Nr postępowania ZP.271.1.32.2024

Dotyczy postępowania: „Budowa boiska wielofunkcyjnego wraz z zadaszaniem o stałej konstrukcji przy Szkole Podstawowej w Bartągu”

**Zmiana treści Specyfikacji Warunków Zamówienia (SWZ)**

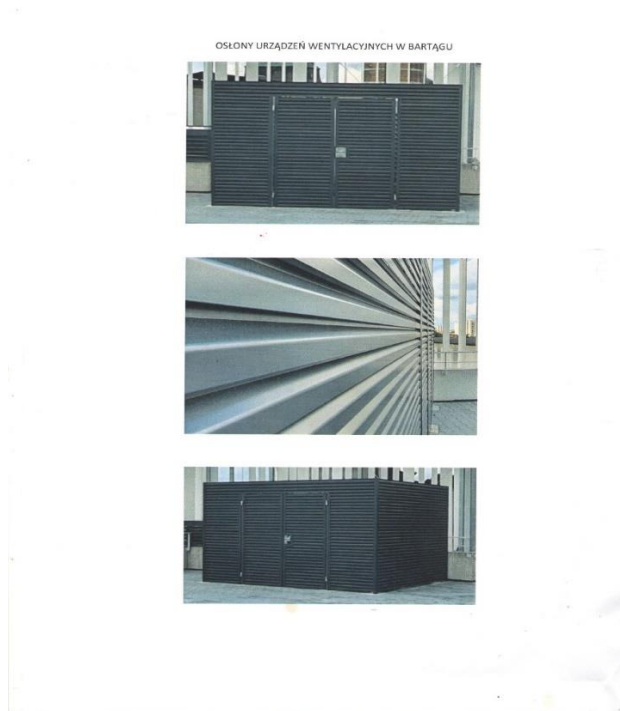
**Pytanie 8.** Proszę o dołączenie przykładowej osłony żaluzjowej przy centralach wentylacyjnych.

*Odpowiedź: Osłona żaluzjowa centrali wentylacyjnej jest dołączona do projektu budowlanego i projektu technicznego.*
